## 制御箱内 端子台取付金切替のお知らせ

件名	制御箱内 端子台取付金 切替のお知らせ	発行日付	2021年2月25日
		〒819-0192 福岡県福岡市西区今宿東一丁目1番1号 三菱電機FA産業機器株式会社 TEL 092-805-3400

#### 5. 1 S2,U2 - 1/2~1t

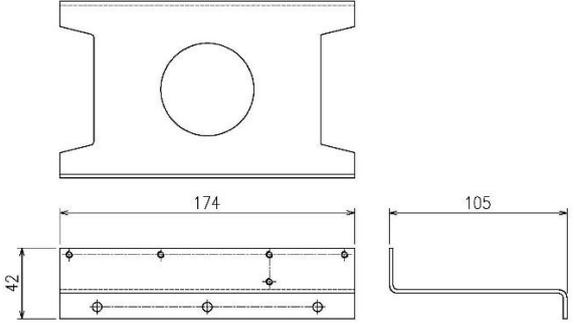
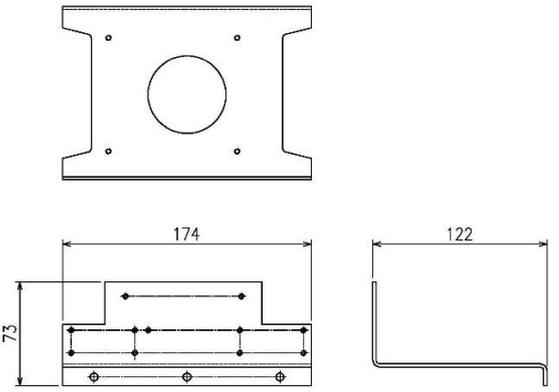
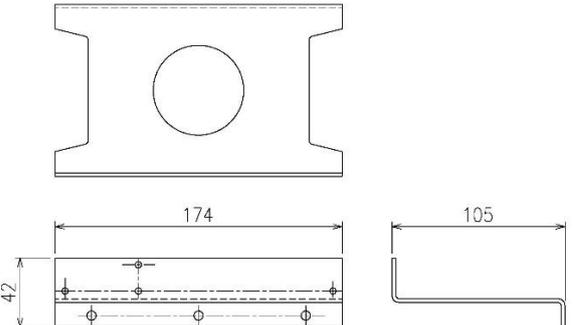
1. 変更理由  
クレーンリモート監視システム対応の制御箱内端子台取付金標準化。
2. 変更内容  
通信基板及びアンテナ取付用ねじ穴を追加。  
材料変更。(現行:SPCC→切替:ZAM鋼板)
3. 対象  
200V/400V 級 S2 形-5t 以下 全機種  
200V 級 U2 形-5t 以下 全機種
4. 切替時期  
3月出荷分より。
5. 外観比較  
取付互換性有

現行品	切替品
200V/400V S2 - 1/2~1t , 200V U2 - 1/2~1t	200V/400V S2 - 1/2~1t , 200V U2 - 1/2~1t
